Planfeststellungsverfahren zur Erweiterung der Rückstandshalde Sigmundshall

**Einwendungen des BUND,
Kreisgruppe Region Hannover,
im Auftrag des
BUND Landesverbandes Niedersachsen**

Bearbeitung: Dr. Ralf Krupp, Georg Wilhelm

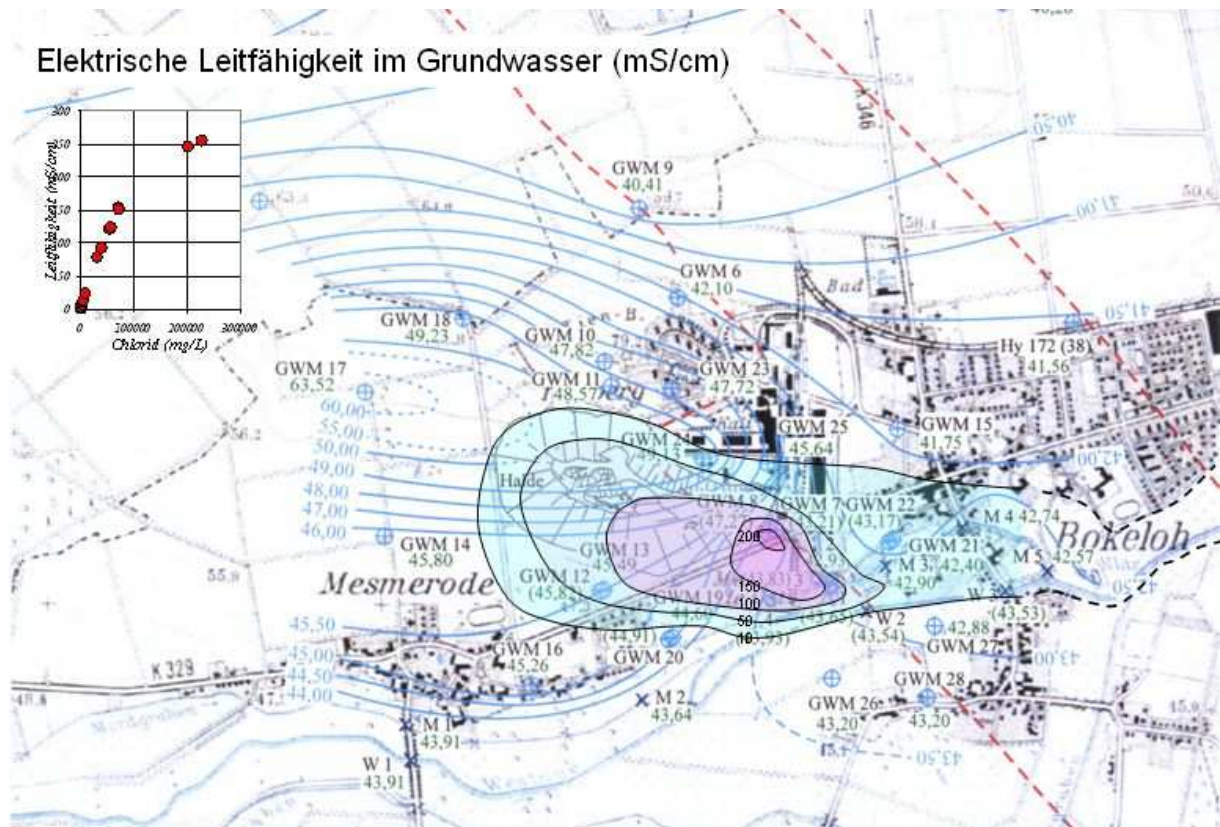
Anhand der Wasseranalysen in den hydrogeologischen Gutachten kann man zeigen, dass es im Grundwasser unterhalb der Kalihalde und im Abstrombereich bereits eine ausgeprägte Versalzungsfahne gibt, deren östliche Erstreckung durch die Untersuchungen nicht mehr erfasst ist (Abbildung 1). Es muss befürchtet werden, dass sich das Salzwasser in den Talfüllungen unterhalb des Vorfluters (Aue) bereits weit nach Osten ausgebreitet hat, wobei aufgrund der höheren Dichte der Salzlösungen eine nach Osten hin zunehmende Überschichtung mit Süßwasser wahrscheinlich ist. Eine vollständige Erfassung der Versalzungsfahne durch ein Messprogramm ist dringend erforderlich. Der Anstieg der Salzkonzentrationen (beachte WHG §33a(1) – Verschlechterungsverbot, Umkehrung von zunehmenden Schadstofftrends) an verschiedenen Messstellen im Laufe der Zeit beweist, dass sich die Salzfahne weiter ausbreitet, und zwar auch in den jüngeren Haldenbereichen im Südwesten (GWM 12 und 13), wodurch belegt ist, dass die Basisabdichtung der Halde unvollständig bzw. unwirksam ist.

Durch die Lage des bisherigen Haldenkörpers knapp südlich der Grundwasserscheide des Tienberges, ist eine nennenswerte Versalzung und Kontamination des Grundwassers nördlich der Grundwasserscheide bisher ausgeblieben. Wenn man die Grundwassergleichen des hydrogeologischen Gutachtens zugrunde legt, würde mit der beantragten Haldenerweiterung aber auch der Bereich nördlich der Grundwasserscheide möglichen Schadstoffeinträgen ausgesetzt, die dann eine neue, nach Norden bzw. Nordwesten gerichtete Salzflanke

Die nach Süden versetzte Lage der Grundwasserscheide im Verhältnis zur Oberflächenwasserscheide, die auch durch größere Flurabstände im Norden zum Ausdruck kommt, ist nur aufgrund höherer Durchlässigkeiten (k_f -Werte) im Norden zu erklären. Das bedeutet, dass die hydrogeologischen Voraussetzungen für die Erweiterungsfläche noch ungünstiger sind, als unter der bestehenden Kalihalde.

Der BUND beantragt: Die Erweiterung der Rückstandshalde (Varianten 1 oder 2) soll aufgrund der zu erwartenden Versalzung und Kontamination neuer Grundwasserbereiche im Norden der Halde vom Landesbergamt abgelehnt werden, auch im Hinblick auf das bedrohte FFH- und Vogelschutz-Gebiet Steinhuder Meer.

Abbildung 3 – An der Messstelle 2, am westlichen Ortsrand von Bokeloh, wird der Jahresmittelwert für Staubbiederschlag (nicht gefährdende Stäube !!) der TA-Luft ständig überschritten.

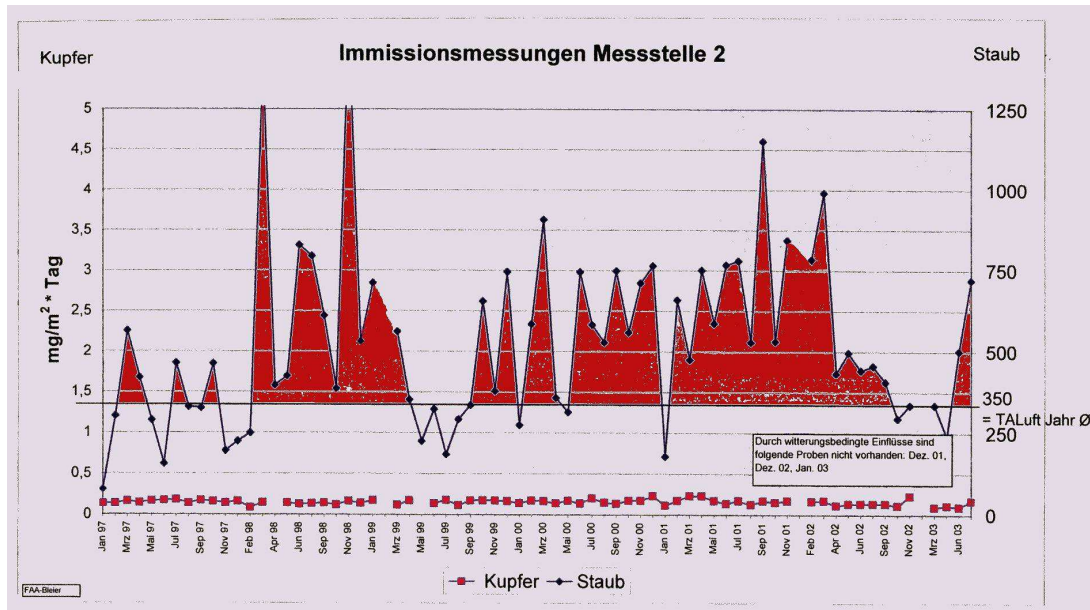
Aus der Anlage 1 zur Anlage 1 der UVS (Siehe auch Abbildung 2) geht die Lage der Bergerhoff-Gefäße zur Erfassung der Staubdeposition hervor. Es fällt auf, dass fast alle Messstellen am Haldenfuß gelegen sind.

Die Halde ist ein massives Hindernis im lokalen Windfeld. Wegen der an den Haldenflanken vorherrschenden Aufwinde ist daher zu erwarten, dass die in Haldenfuß-Nähe aufgestellten Bergerhoffgefäße meistens mit sauberer Umgebungsluft versorgt werden. (Eine Bestätigung für die Aufwinde wird durch häufig zu beobachtende Greifvögel gegeben, die die Haldenwinde zum Aufsteigen nutzen.) Die höchsten Windgeschwindigkeiten sind hingegen im Bereich des Haldenplateaus und der Absetzer der Bandförderanlagen anzunehmen, wo die Luft ihre maximale Staubfracht aufnehmen kann. Erst in einiger Entfernung und im Lee-Bereich (Lee-Walze) der Halde können die staubträchtigen Haldenwinde ihre Fracht wieder verlieren.

Folgerichtig werden die höchsten gemessenen Staubdepositionswerte auch in der entfernter liegenden Messstelle 2 östlich der Halde (Hauptwindrichtung) registriert, wo die zulässigen Jahresmittelwerte (für nicht gefährdende Stäube!!) der TA Luft seit Jahren deutlich überschritten werden, und dies obwohl die betreffende Station noch nicht einmal dem Depositionsmaximum entspricht !!! (Siehe Anlagen zu Anlage 1 der UVS, bzw. Abbildung 3 dieser Einwendungen). Bezüglich der Zusammensetzung des niedergeschlagenen Staubes werden lediglich die Kupferkonzentrationen angegeben, obwohl die TA-Luft zwar keine Kupfergrenzwerte, wohl aber Grenzwerte für As, Pb, Cd, Ni, Hg und Tl vorgibt, Elemente die in den Salzschlacken, Aschen und Filterstäuben des Abdeckmaterials z.T. in relevanten

Als Fazit muss festgehalten werden, dass die UVS keine qualifizierten Aussagen zur lufthygienischen Situation enthält und somit als Beurteilungsgrundlage völlig unbrauchbar ist. Trotz dieser Mängel ist aber dokumentiert, dass bei der Staubdeposition seit Jahren ununterbrochen massive Grenzwertüberschreitungen bei den Jahresmittelwerten vorliegen.

Der BUND beantragt: Das Landesbergamt möge umgehend die Einrichtung aussagefähiger Messstationen für Staubbiederschlag (Deposition, Schwebstaub, Inhaltsstoffe) anordnen und die Planung und Überwachung durch qualifizierte Fachleute vorschreiben. Messstationen sind gemäß TA-Luft (Ziffer 4.6.2.5) innerhalb eines Radius entsprechend der 50-fachen Höhe des Emissionszentrums (also des Haldengipfels, d.h. Radius = 120m*50 = 6000m) und insbesondere in den angrenzenden Wohngebieten einzurichten. Die Beurteilungspunkte sind nach TA-Luft (Ziffer 4.6.2.6) so zu wählen, dass eine Beurteilung der Gesamtbelastung an
